DOCUMENT CONFIDENTIEL - Ce document est la propriété exclusive de la société STid. Toute divulgation totale ou partielle ne pourra se faire que sur autorisation préalable.					
Conçu par	Vérifié par	Approuvé par	Date	Date	Tol. Générales
B.David-tracaz	S.POITRAT	S.POITRAT	17/05/2018	17/05/2018	± 0.2
 STid Identification Electronique			PLAQUE D'ADAPTATION ARC1		
			REFERENCE PM394	Version A	Indice 02

A-A (1 : 1)

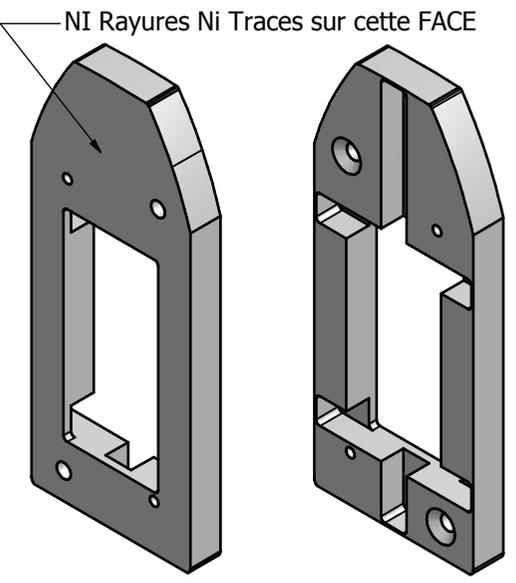
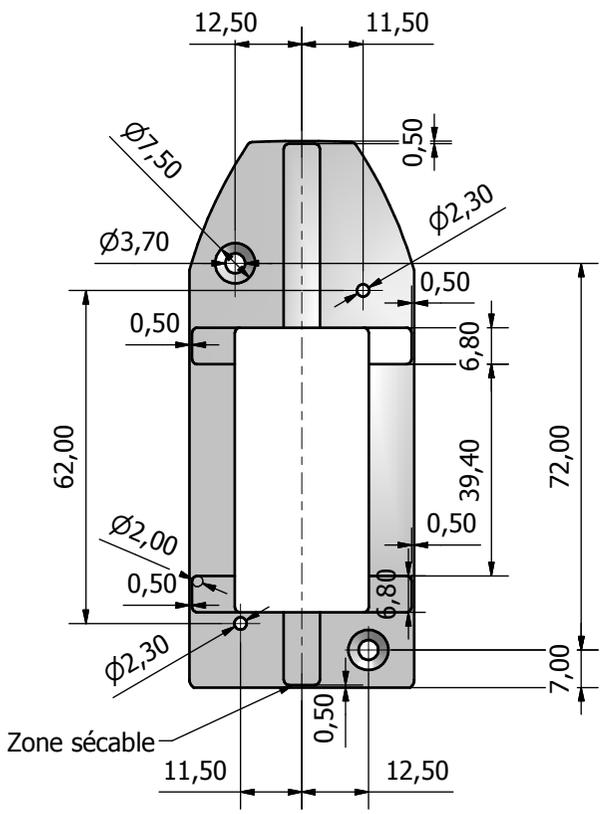
- Modification 01=>02:**
- La côte de 0.8 passe à 0.5 (partie sécable)
 - La côte $\varnothing 7$ passe à $\varnothing 7.5$ (fraisage des trous $\varnothing 3.7$)
 - L'ouverture centrale de 23.17 devient 25.17mm
